Detaljplan för Sunnan 10 m.fl. i Torekov, Båstads kommun, Skåne län

Samrådsredogörelse

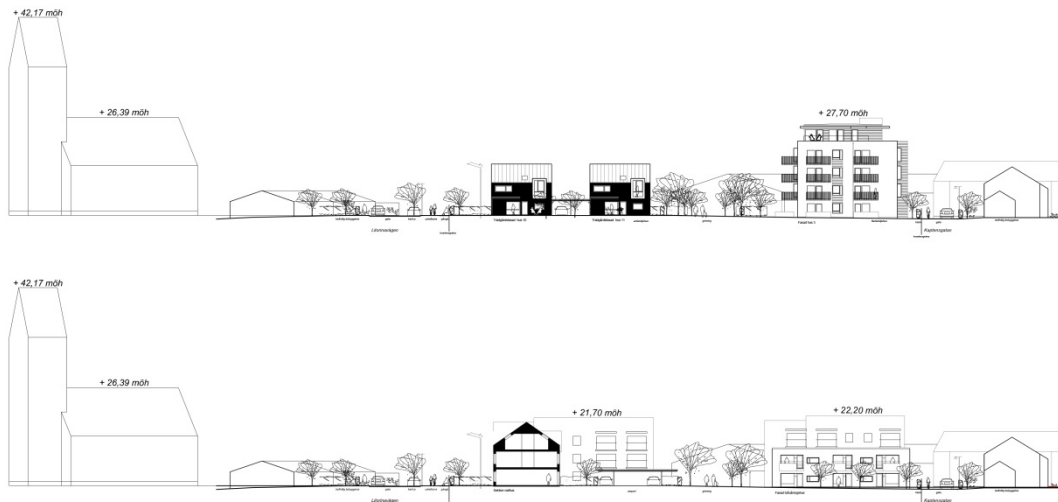
Många synpunkter har inkommit gällande byggnadernas höjd och den påverkan det skulle ha på Torekov som helhet. Fem våningar anses vara för högt och bland inkomna yttranden framförs en önskan om bättre anpassning till omkringliggande bebyggelse. Argument om tradition, bykänsla, attraktivitet, trivsel etc. framförs i sammanhanget. Vilket våningsantal som känns acceptabelt skiljer sig dock åt mellan de inkomna yttrandena. Förslagen är antingen max 2, 3 eller 4 våningar. Många har även en bild av att 5-våningshus kommer konkurrera höjdmässigt med kyrkan. Kyrkan är ett viktigt landmärke och siluetten med kyrkan som reser sig över den i övrigt betydligt lägre bebyggelsen måste beaktas och tas hänsyn till.

Det framförs även en oro för att den föreslagna bebyggelsen kommer förändra bilden av Torekov från avstånd, både från land och från hav. Några fastighetsägare framför att planförslaget saknar en analys eller perspektivbilder för att illustrera detta och vill att förslaget kompletteras med vyer t ex från entrén till Torekov från Ängalagsvägen, vyn från bykärnan, hamnen och havet samt utifrån landskapet i söder. I det perspektivet framförs även kritik kring formuleringen att den översta våningen ska vara indragen och således inte kommer uppfattas från marken. Detta stämmer precis nedanför huset men på längre avstånd uppfattas dock huset som fem våningar högt, oavsett indragning eller inte. En del har även framfört en otydlighet kring planens benämningar "3+1" respektive "4+1" våningar och menar att det för tydlighetens skull borde benämnas 4 eller 5 våningar.

Kommentar: Syftet med detaljplanen är att öka förutsättningarna för fler helårsboende i Torekov och på så sätt förbättra underlaget för servicen. Planområdet ligger i det område som har bäst förutsättningar för kollektivtrafik, handel och service vilket gör det motiverat med en högre exploateringsgrad. Området ligger dessutom avskilt från den historiska delen av Torekov och bedöms därmed inte påverka Torekofs traditionella stadsbild. Detta var anledningen till att kommunen ursprungligen föreslog högre bebyggelse i detta läge. Med anledning av de synpunkter som har kommit in väljer dock kommunen att omforma förslaget till att enbart tillåta bebyggelse som är 2-3 våningar höga.

Med anledning av missuppfattningarna att föreslagen byggnation höjdmässigt skulle konkurrera med kyrkan togs en sektion fram till mötet den 19 april 2016. Kyrktornets nockhöjd är +42,17 meter över havet och långhuset är +26,39 meter över havet. Högsta byggnaden i planförslaget var maximalt 17 meter i nockhöjd eller +27,70 meter över havet. Planförslagets höjder var därmed mer jämförbara med långhusets höjd. Till granskningen ändras den tillåtna höjden till maximalt 11,5 meter i nockhöjd vilket motsvarar + 22,20 meter över havet. Granskningsförslaget får därmed ännu mindre påverkan.
